**Avis de la mission régionale d'autorité environnementale
sur le projet de parc photovoltaïque
au lieu-dit « Las Serrettes » à Saint-Arnac
(Pyrénées-Orientales)**

N°Saisine : 2022-011098

N°MRAe : 2022APO138

Avis émis le 22 décembre 2022

Figure 2: Plan de masse du projet (source : dossier)

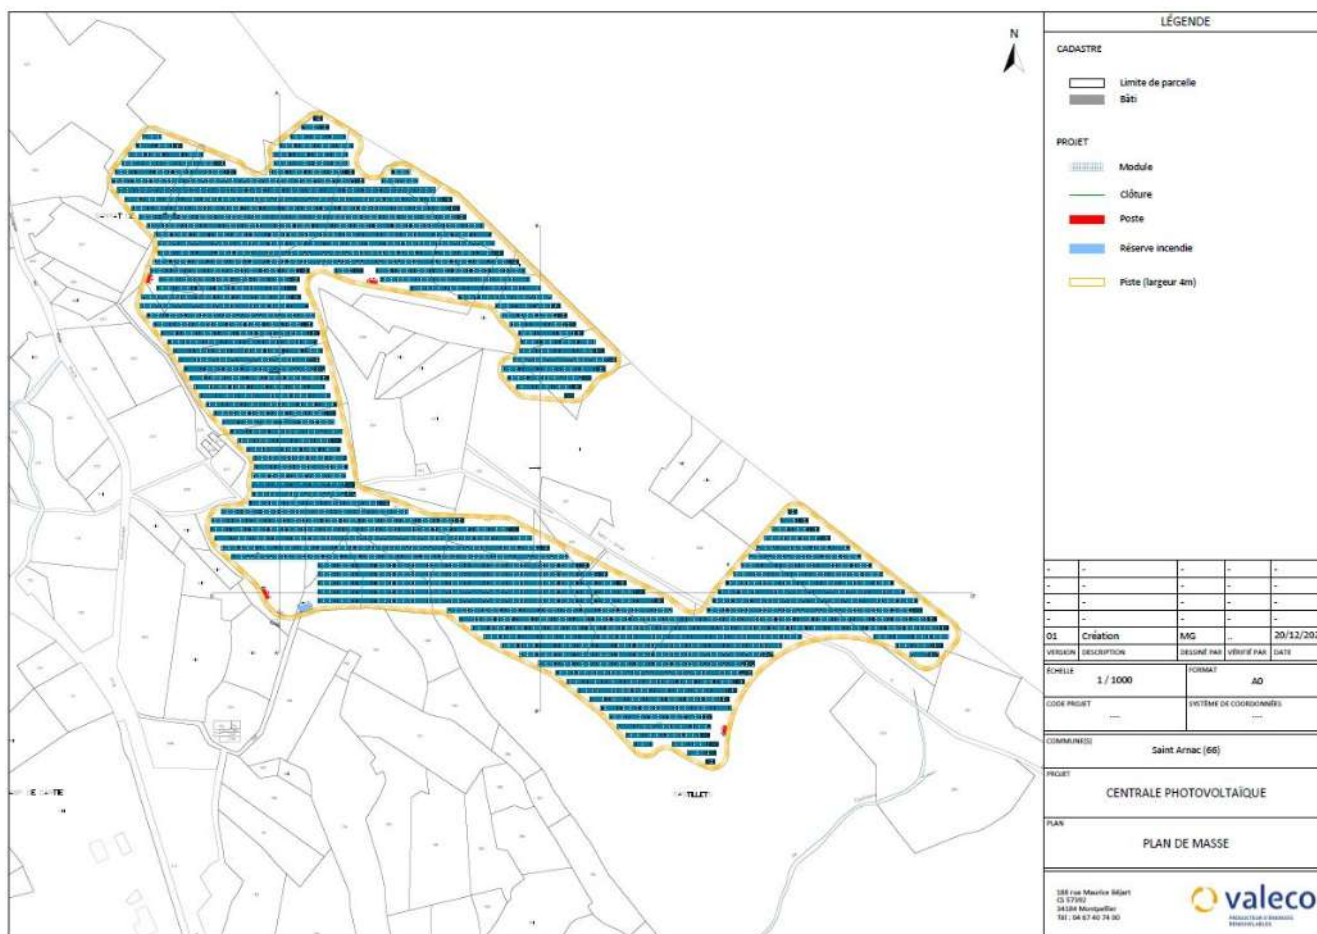
La surface clôturée totale des terrains concernés par le projet est d'environ 14,4 ha. Le projet comprend 25 788 modules photovoltaïques en silicium monocristallin, d'une puissance unitaire d'environ 535 Wc. Selon le dossier les modules seront fixés par ancrage de type pieux battus et l'étude d'impact précise qu'« aucun bétonnage ne sera donc réalisé ». Toutefois, l'étude indique que « Le nombre exact d'ancrage sera définitivement établi suite à l'étude géotechnique (tests d'extraction) qui sera réalisée en amont du chantier d'installation de la centrale photovoltaïque. L'étude géotechnique permettra également de statuer sur la nécessité d'un bétonnage afin de fixer les tables au sol ». Selon le choix définitif qui sera réalisé, l'impact sur la ressource en eau, du fait de déplacement des matériaux en place, pourra s'avérer plus important que prévu et par ailleurs les objectifs de remise en état doivent être précisés.

La MRAe recommande de réaliser dès à présent les analyses techniques (géotechnique et hydrogéologique) permettant de statuer sur la nécessité d'un ancrage béton et d'en déduire, si nécessaire, les incidences sur la ressource en eau et les mesures de remises en état du site.

Au plus haut, la hauteur de chaque table sera d'environ 3,3 m, la hauteur du bord inférieur de la table avec le sol sera d'environ 1 m.

La puissance installée du parc solaire sera d'environ 13,8 MWc. Le parc photovoltaïque sera équipé de 3 postes de transformation, d'une surface unitaire de 21 m², et d'un poste de livraison de 30 m².
